Esclarecimentos - Processo 14/2026 - MUNICIPIO DE Balsa Nova

EDITAL DE PREGÃO ELETRÔNICO Nº 014/2026
PROCESSO ADMINISTRATIVO Nº 19/2026
PROTOCOLO Nº 27356/2025

RESPOSTA AO PEDIDO DE ESCLARECIMENTOS

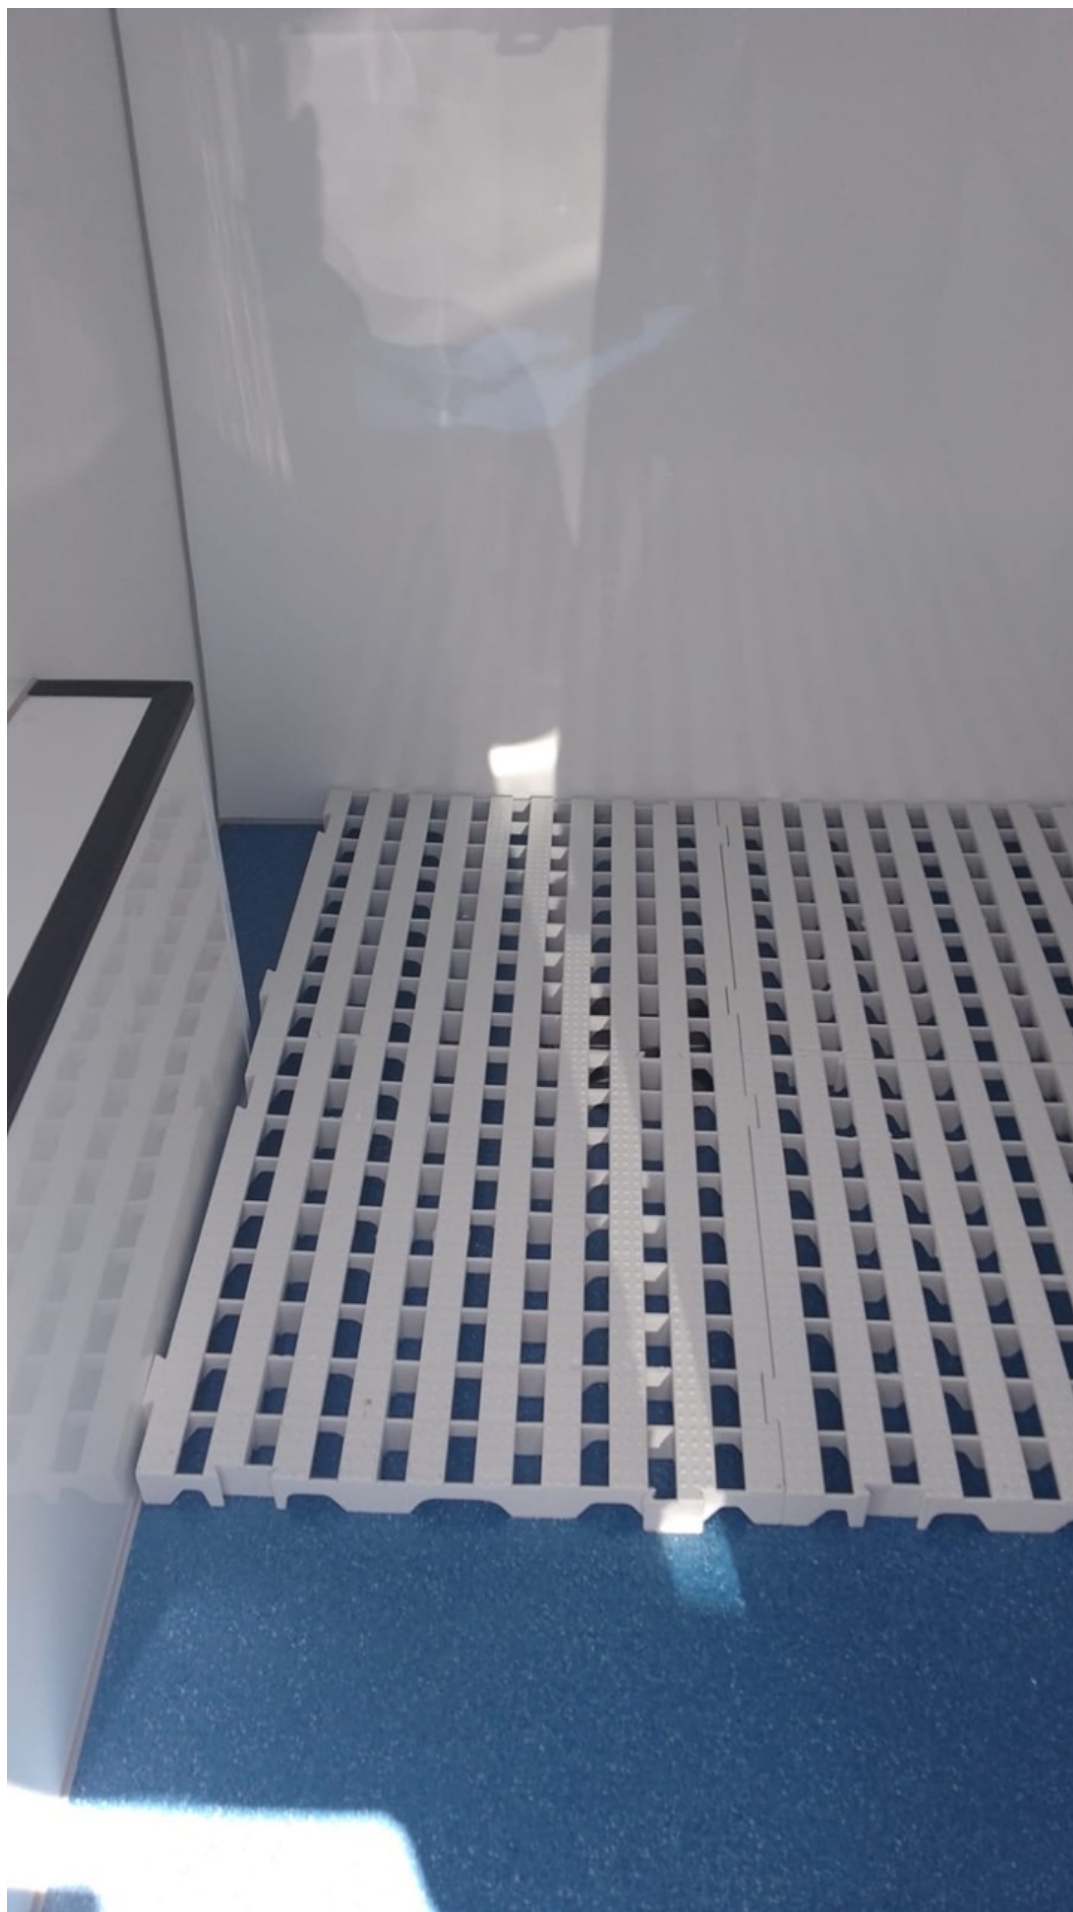
Criado em	Texto	Arq. escl.	Endereço
11/03/2026 14:17	Sra. Pregoeira e Equipe, bom dia! Com intuito de participarmos do pregão, questionamos: - Com relação ao acabamento do compartimento de carga da van. esse acabamento está relacionado somente ao piso, não sendo necessário acabamento nas paredes e teto. Está correto nosso entendimento? - Com relação ao acabamento do piso foi solicitado: "assoalho em revestimento de borracha com estrado de madeira". Como trabalhamos com veículos transformados (Minibus, Ambulância, Viaturas...) queremos sugerir que seja aceito assoalho revestido com "Piso em compensado naval de 15mm revestimento em passadeira vinílica antiderrapante (como alternativa ao piso de borracha) com placas de plástico de alta resistência (como alternativa ao estrado de madeira); garantindo, dessa forma, um acabamento mais bonito e mais durável que o que foi solicitado em edital. Isso posto questionamos: Serão aceitos veículos com Piso do compartimento de carga em compensado naval de 15mm revestimento em passadeira vinílica antiderrapante com placas de plástico de alta resistência? (foto em anexo)	Image m Piso.jpg	https://lanceeletronico.blob.core.windows.net/impeachmentanswers/0146ba1e6d71463abf0c1210c43263eb.jpg

“Sra. Pregoeira e Equipe, bom dia! Com intuito de participarmos do pregão, questionamos: - Com relação ao acabamento do compartimento de carga da van. esse acabamento está relacionado somente ao piso, não sendo necessário acabamento nas paredes e teto. Está correto nosso entendimento? - Com relação ao acabamento do piso foi solicitado: "assoalho em revestimento de borracha com estrado de madeira". Como trabalhamos com veículos transformados (Minibus, Ambulância, Viaturas...) queremos sugerir que seja aceito assoalho revestido com "Piso em compensado naval de 15mm revestimento em passadeira vinílica antiderrapante (como alternativa ao piso de borracha) com placas de plástico de alta resistência (como alternativa ao estrado de madeira); garantindo, dessa forma, um acabamento mais bonito e mais durável que o que foi solicitado em edital. Isso posto questionamos: Serão aceitos veículos com Piso do compartimento de carga em compensado naval de 15mm revestimento em passadeira vinílica antiderrapante com placas de plástico de alta resistência? (foto em anexo)”.

Em resposta ao questionamento apresentado pela empresa interessada, esclarecemos que não será aceito o acabamento proposto, tendo em vista que diverge das especificações técnicas estabelecidas no edital.

O instrumento convocatório definiu de forma objetiva as características do acabamento do compartimento de carga da van, devendo os licitantes atender integralmente às especificações previstas, a fim de garantir a padronização, qualidade e adequação do objeto às necessidades da Administração Pública como segue;

- A) Não será necessário acabamento nas paredes e teto;
- B) Dessa forma, a proposta de substituição do piso em compensado naval de 15 mm com revestimento em passadeira vinílica antiderrapante e placas de plástico de alta resistência não atende ao especificado no edital, razão pela qual não será admitida como equivalente para fins de atendimento às exigências do certame.
